平成26年12月18日 第3回 新火葬場建設基本計画検討委員会

2 個室待合室について

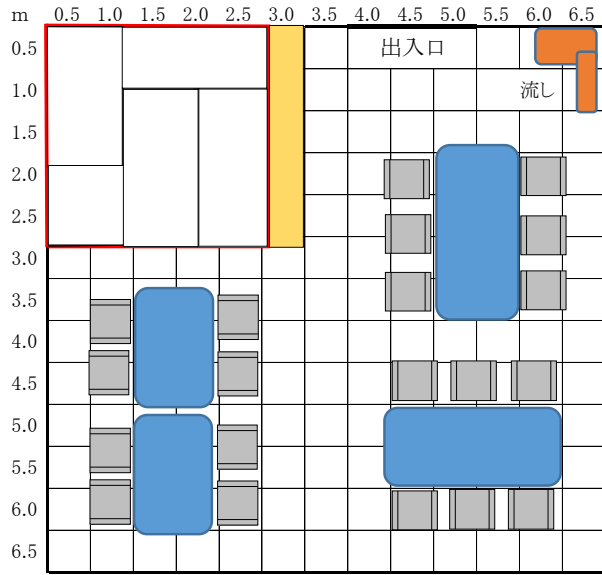
市民説明会での意見等から個室待合室の仕様を具体的に明記したい。

本計画では洋室を主とした待合室としますが、高齢者、乳幼児、車椅子利用者等の様々なニーズに配慮し一部は和洋室とし、更に会葬者の多い場合も想定し、2室を大部屋化できる可動式間仕切の導入を検討します。

- ・基本計画60ページ 表6-2 待合棟の必要面積試算
個室待合室欄、「部屋の形式は、すべて洋室とします。」を削除
